ev. č. zakázky Z2023-047583

Vysvětlení zadávací dokumentace č. 6

Název veřejné zakázky: „Výstavba budovy pro potřeby školy / školských zařízení v ulici Dukelská – Design and Build“

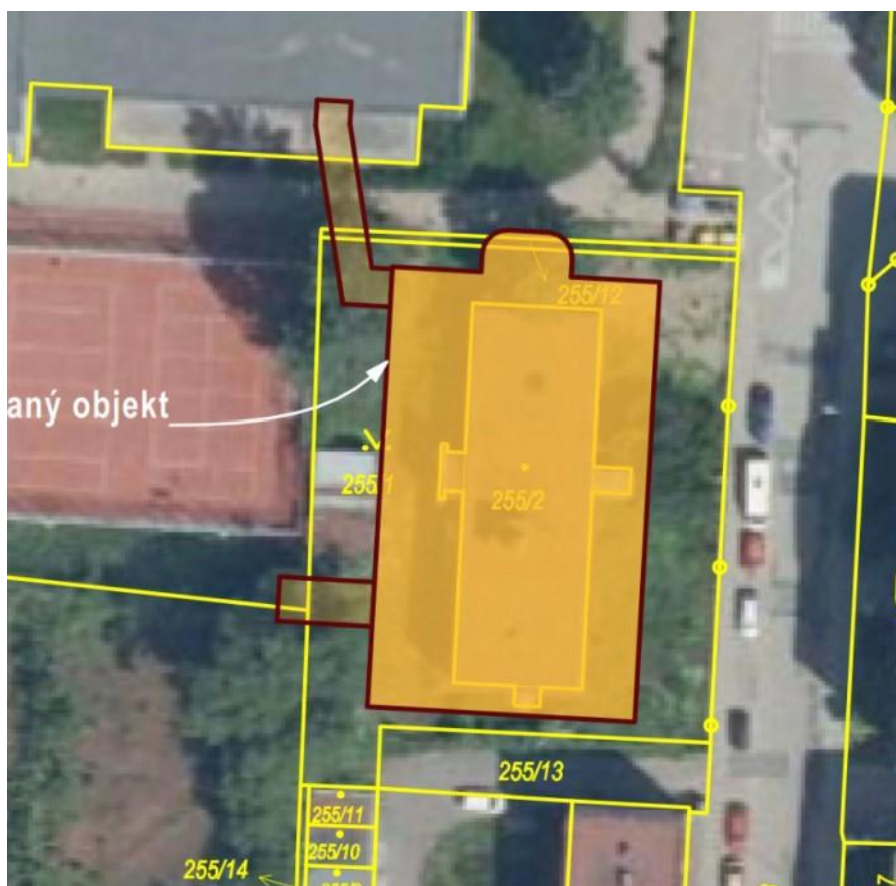
Žádáme Zadavatele o potvrzení šířky orámovaných šambrán kolem všech výplní ve fasádě. Výkresy ani textová část ve studii proveditelnosti nedefinují šířku šambrán. Musíme upozornit na skutečnost, že tento fasádní prvek bude muset být naprojektovaný i na zatížení od akumulace sněhem, jelikož funguje defacto jako stříška, kde se bude shromažďovat sníh.

Textová zpráva ve studii proveditelnosti uvádí, že okna budou „**orámovaná tenkými venkovními šambránami v barvách města Benešova.**”

Ad 4) Konkrétní řešení šambrán závisí na zhotoviteli, když zakázka je zadávána metodou Design and Build. Zvolené technické řešení musí být funkční. Jak správně uvádí uchazeč, tento fasádní prvek musí být naprojektovaný i na zatížení sněhem. Je nutno zohlednit i bezpečnostní hlediska. Ve stupni studie konečná šíře šambrán řešena nebyla. Rovněž nebylo řešeno materiálové provedení, jen barevnost. Autorem architektonického návrhu byly předpokládány šambrány kolem velkých oken o šíři 500 mm a kolem malých 200 mm. Tloušťka šambrán je předpokládána co nejmenší cca 30 mm, s přihlédnutím k technickým možnostem. S ohledem na to, že se jedná o výrazný vzhledový prvek, požaduje zadavatel, aby řešení šambrán odpovídalo studiím, a to včetně barevnosti.
